**Всемирный форум для согласования правил
в области транспортных средств**Рабочая группа по общим предписаниям,
касающимся безопасности**116-я сессия**

**Правила № 26 ООН (наружные выступления
пассажирских автомобилей)****Предложение по дополнению 4 к поправкам серии 03
к Правилам № 26 ООН (наружные выступления
пассажирских автомобилей)****Представлено экспертом от Франции***

Рис. 0
Примерное распределение элементов

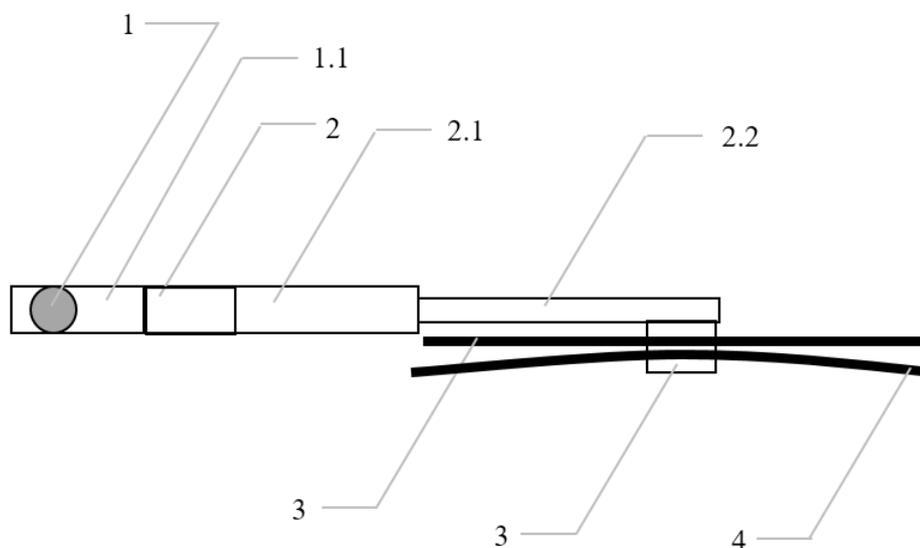
- «6.4 Стеклоочистители
- 6.4.1 Крепление щеток стеклоочистителя должно быть таким, чтобы ось щеткодержателя (**обозначенная цифрой 1 на рис. 0**) прикрывалась защитным колпачком (**цифра 1.1 на рис. 0**), имеющим радиус кривизны, отвечающий требованиям пункта 5.4 выше, и минимальную поверхность не менее 150 мм². Элементы держателя (**направляющая, основной рычаг и/или другие части, т. е. цифры 2, 2.1 и 2.2 на рис. 0**) рассчитаны на радиус кривизны, отвечающий требованиям пункта 5.4 выше. В случае закругленных покрытий их минимальная выступающая площадь должна составлять 150 мм², замеренная на расстоянии не более 6,5 мм от наиболее выступающей точки. Эти требования должны соблюдаться также в отношении стеклоочистителей задних окон и фар.

- 6.4.2 Положения пункта 5.4 не применяются к щеткам (**цифра 4 на рис. 0**), или любым опорным деталям (**цифры 3 на рис. 0**) или функциональному шарниру между направляющей держателя и рычагом держателя. Однако эти элементы не должны иметь острых углов и остроконечных или режущих частей.
